# GARE DE CAGNES-SUR-MER

## PÔLE D'ÉCHANGES MULTIMODAL

## BÂTIMENT PARKING 1-PIECES SUPPLEMENTAIRES PC-11-b AVIS CGEDD

**Avis délibéré de l’Autorité environnementale  
sur le pôle d’échanges multimodal (PEM)  
de Cagnes-sur-Mer (06)**

Figure 4 : synthèse de l'état initial de l'environnement

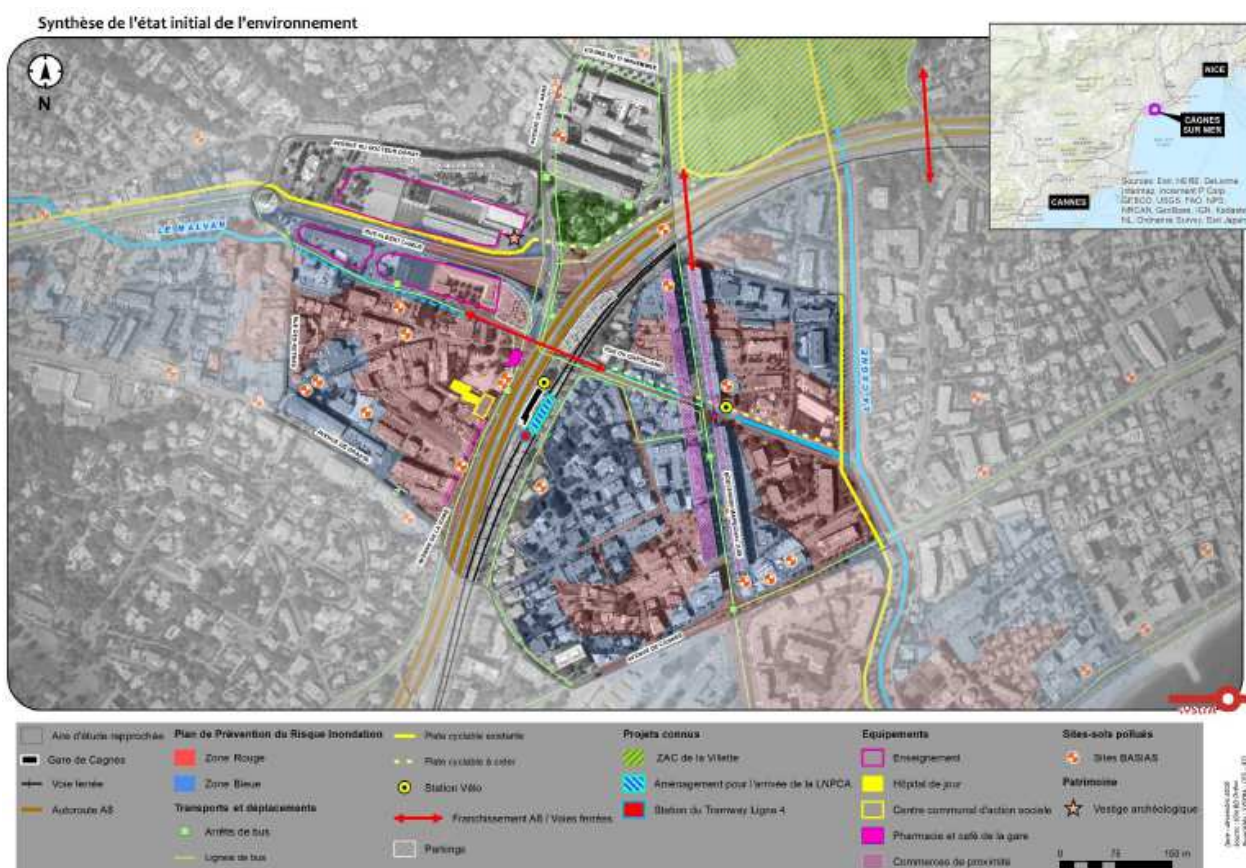
***L'Ae recommande de compléter le périmètre de l'état initial de la qualité de l'air et de compléter l'état initial en incluant les mesures pour les polluants préconisés par l'ANSES dans son avis du 12 juillet 2012.***

***L'Ae recommande de compléter l'état initial du bruit par la présentation des niveaux atteints en période nocturne pour tous les points considérés (PF et PR).***
